訂正のお願い

2024.7 株式会社自研センター

***No.J-895 スズキ ワゴンRスマイル (MX81S,MX91S系) 2021年11月について、
下記の通り訂正いたします。**

P.59 B260

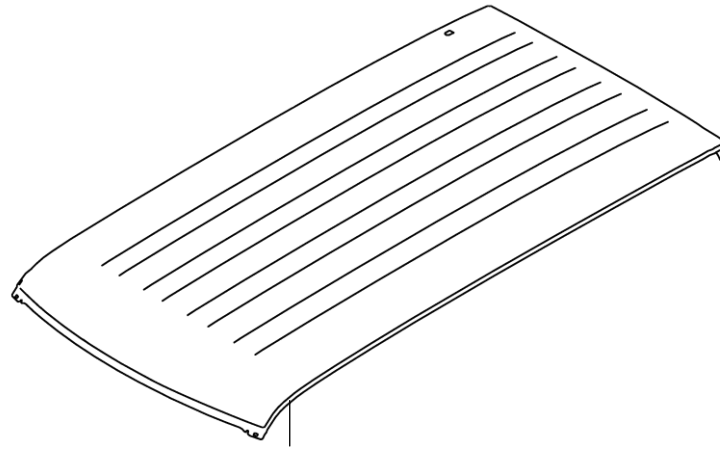
指数テーブルに備考文の追加がありましたので、該当ページを差替え願います。

〇〇〇〇 追加

5. 50	取外し状態	
	・カウリングトップセンタガーニッシュ	・ルーフライニング
	・バックドアパネル Assy	・ウインドシールドガラス
	・両側バックドアヒンジ	
(含) 作業および部品		
	・水密テスト	・付属品
・シーラントシートの名称はサービスマニュアルより引用 ・[除]シーラントシート取付け

B266**(1) 片側サイドシルパネル後部半裁取替**

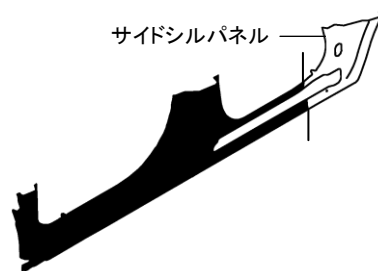
3. 20	取外し状態	
	・リヤドアパネル Assy	・リヤバンパ
	(含) 作業および部品	
	・クォーターアトリム脱着 ・テールエンドトリム脱着 ・バックドアオープニングウエザストリップ脱着 ・ラゲッジフロアボード脱着	・ラゲッジフロアボックス脱着 ・リヤドアオープニングウエザストリップ脱着 ・付属品
・センタピラーを含まないサイドシルパネル後部(ホイールアーチ部)でのカット作業
